**INTEGRAZIONI PER I BENI
PAESAGGISTICI**

CAMPO AGROSOLARE VALLE

**IMPIANTO FOTOVOLTAICO A TERRA DELLA POTENZA
NOMINALE DI CIRCA 113 MWP NEL COMUNE DI
ASCOLI SATTIANO (FG)**

La presente relazione è stata redatta in risposta alla richiesta di integrazioni mosse dalla Soprintendenza nell'ambito del parere di competenza espresso per il Campo Agrosolare Valle.

Figura 1 – Aree di intervisibilità

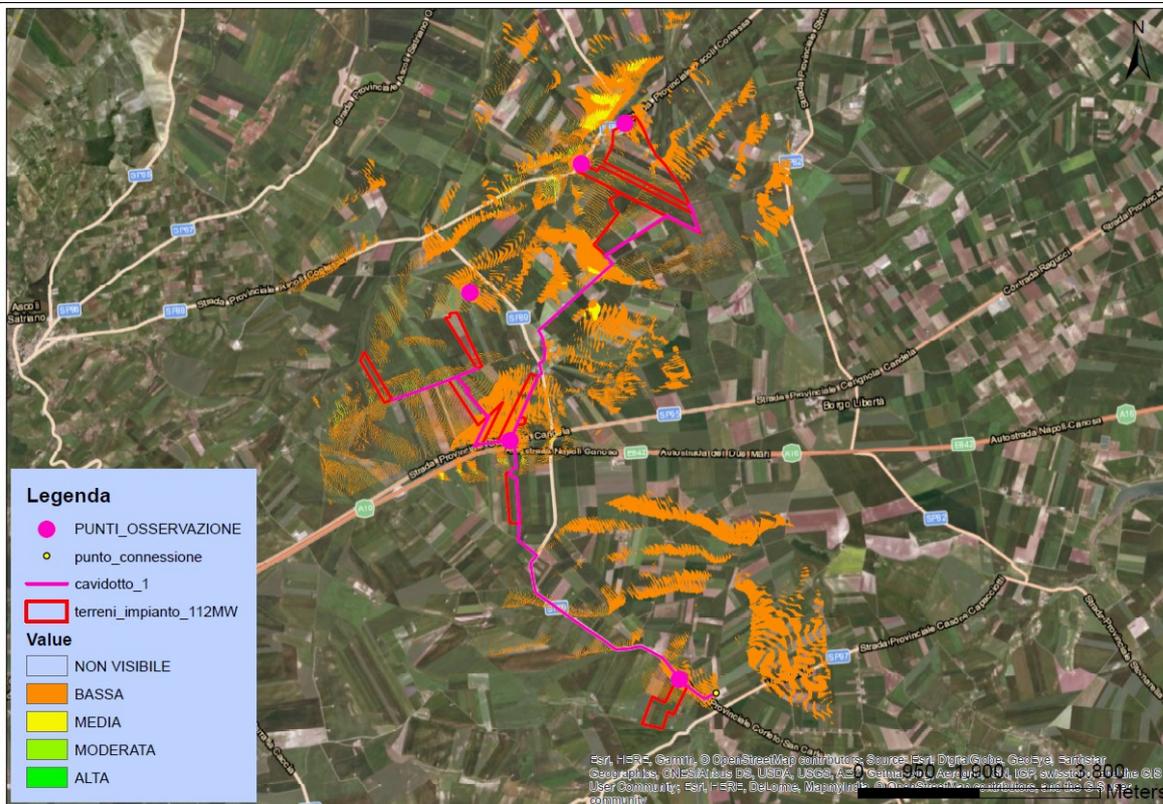
Si precisa che all'interno della relazione paesaggistica è stato riportato uno studio di intervisibilità, come riportato nella figura 1, e dall'analisi è emerso che l'area risulta avere una visibilità medio-bassa, come peraltro confermato dalla ricognizione fotografica.

La visibilità medio-bassa è riferita ai punti di osservazione (indicati in color magenta sulla figura 1) scelti per l’analisi sulla visibilità e che sono stati poi ripresi nella ricognizione fotografica e nei rendering (vedi figura 2, 3 e 4).

Sono stati scelti i punti perimetrali all’impianto poiché si tratta di un’area estremamente pianeggiante e i punti visuali attorno all’impianto sono stati ritenuti quelli più critici. I primi rilievi attorno all’area si trovano a 4-7 km di distanza pertanto l’impianto non è percepibile a quella distanza.

La visibilità medio-bassa è riferita unicamente ai tre punti scelti attorno all’impianto e non in senso generale rispetto al paesaggio circostante.

Figura 37 – Aree di intervisibilità dell'impianto (su DTM 8 m della Regione Puglia)

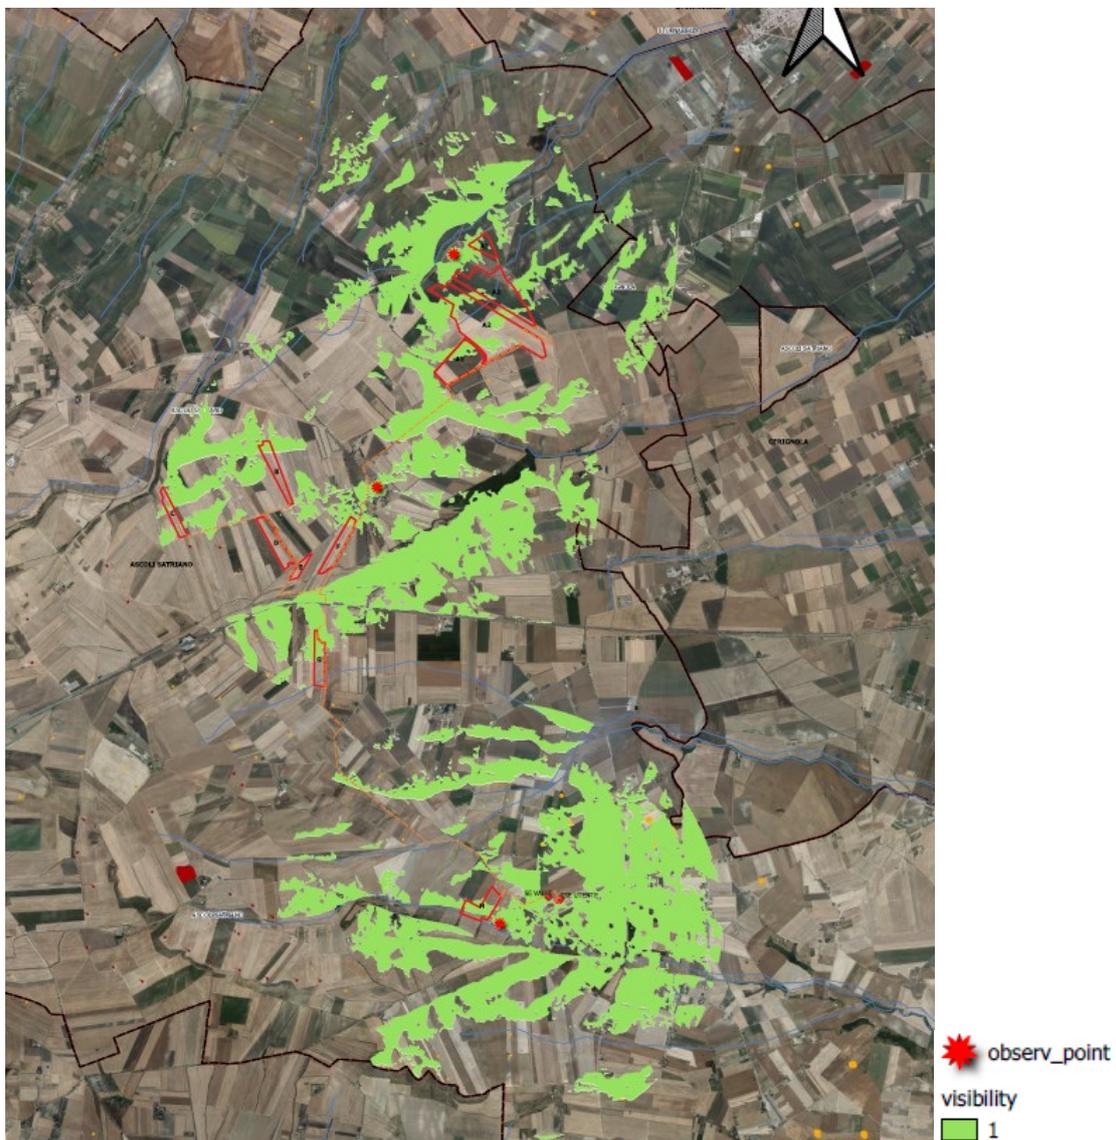
Dopo aver verificato la visibilità dai beni storico-culturali e dalle strade panoramiche sulla base dell'individuazione delle aree di intervisibilità, sono stati localizzati dei Punti di Osservazione, a distanze variabili, attorno all'impianto. Si è fatta poi una verifica per individuare da quali di questi punti o da quali di queste zone la visibilità dell'impianto risulti trascurabile. Infine lo studio è stato ristretto a pochi Punti di osservazione dai quali l'impianto in progetto risulta teoricamente più visibile.

Per tali punti sono stati riportati gli scatti visuali per verificare la visibilità dell'impianto dagli stessi e per ciascuna immagine è stata riportata la visibilità, il profilo planoaltimetrico e la foto dello scatto: la prima ed il secondo tengono conto solo della morfologia del terreno pertanto è sicuramente cautelativo, il terzo, essendo una foto, tiene conto delle schermature presenti, sia vegetali che edifici e strutture presenti, delle condizioni atmosferiche al momento dello scatto, del contrasto cromatico tra l'opera e paesaggio attraversato (l'impianto risulta più o meno visibile in relazione ai cromatismi delle coperture vegetazionali e delle colture attraversate dal tracciato).

Figura 38 – INQUADRAMENTO SU CARTA DEI CONI VISUALI E PUNTI E STRADE PANORAMICHE

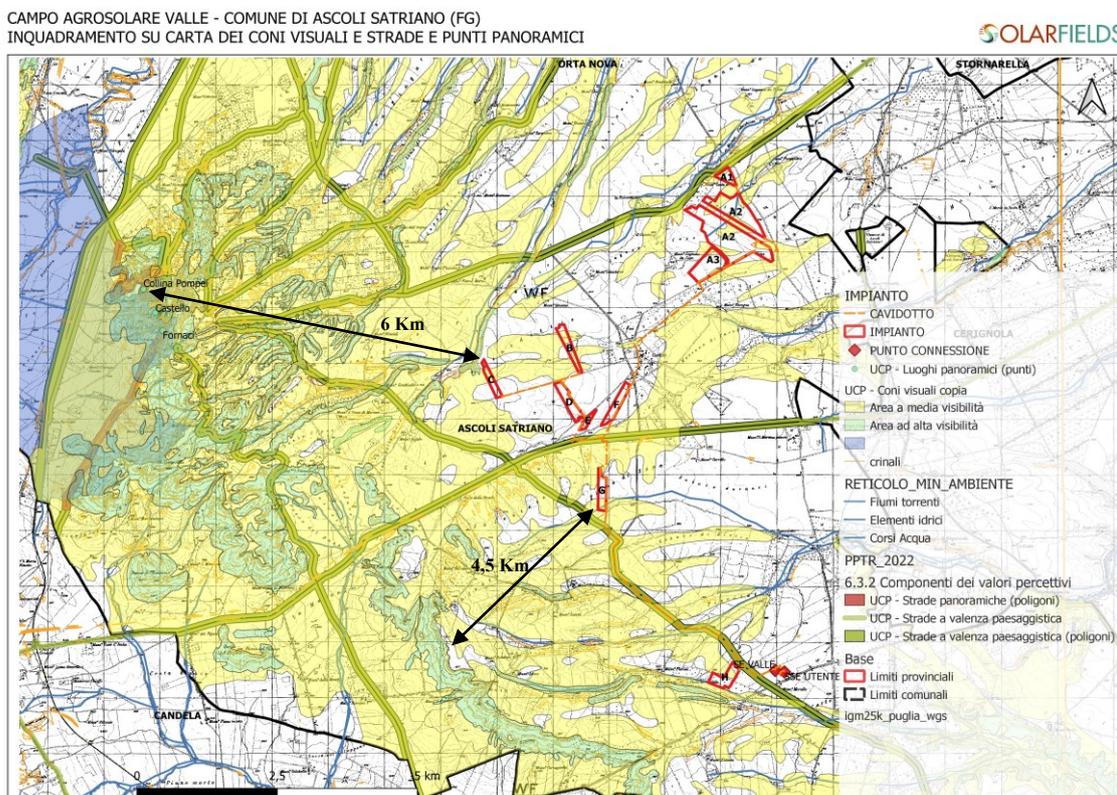
L'esito dell'analisi di intervisibilità è confermata anche dalla carta dei coni visuali e strade panoramiche, che riporta i coni visuali riportati del PPTR della Regione Puglia.

Come visibile dall'immagine sopra riportata l'impianto non sarà visibile dal centro di Ascoli Satriano: dal Castello e dalla Collina, indicati come punti panoramici, sarà visibile infatti l'area della valle del Torrente Carapelle ma non sarà visibile la zona dell'impianto. Dai rilievi attorno non sarà visibile l'impianto perché ad una distanza superiore a 4,5 km, quindi non sarà percepibile, inoltre non sono presenti luoghi panoramici in corrispondenza dei rilievi. L'analisi condotta sulle aree di intervisibilità rispetto ai siti storico culturali e alle strade a valenza paesaggistica (non sono presenti strade panoramiche), nonché rispetto alla rete tratturale, ha confermato i coni visuali riportati sulle tavole del PPTR, che evidenziano aree a visibilità media discontinua, e spesso a visibilità nulla.
